**Avis de la Mission Régionale d'Autorité environnementale
Nouvelle-Aquitaine relatif au projet de « Repowering » d'une
centrale photovoltaïque au sol existante à Parentis-en-Born (40)**

n°MRAe 2025APNA196

dossier P-2025-18596

Localisation du projet : Commune de Parentis-en-Born (40)
Maître d'ouvrage : Photosol développement
Avis émis à la demande de l'Autorité décisionnaire : Préfet des Landes
En date du : 28 août 2025
Dans le cadre de la procédure d'autorisation : Permis de construire
L'Agence régionale de santé et le Préfet de département au titre de ses attributions dans le domaine de l'environnement ayant été consultés.

Plan de masse du projet avec ses principaux équipements, matérialisant notamment le recul des clôtures dans sa nouvelle configuration – extrait de l'étude d'impact, page 197.

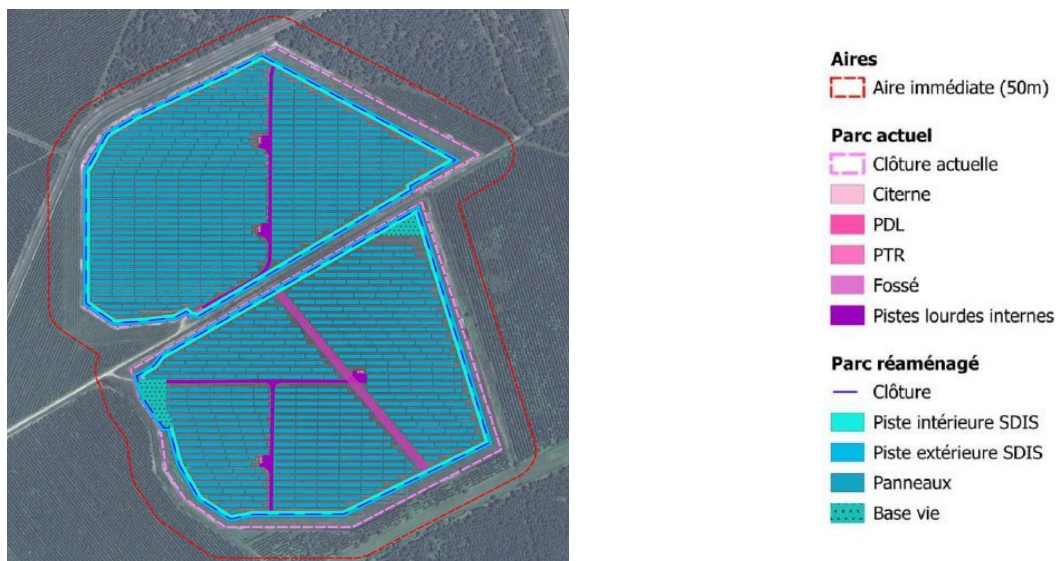
Se situant dans une des premières régions forestières d'Europe³ et dans le contexte de risque incendie accru lié au dérèglement climatique, la prise en compte notamment des retours d'expériences liés aux incendies doit être démontrée et appliquée aux dispositifs projetés : pistes, réserves d'eau, débroussaillage, co-activité. Les dispositions prises par le pétitionnaire sont à expertiser par le SDIS.

Sur cette thématique, la MRAe recommande de compléter l'exposé des dispositions retenues pour la prise en compte du risque incendie à l'intérieur et autour de l'emprise du projet par tout document, avis ou préconisation émis par les services de défense incendie (SDIS).
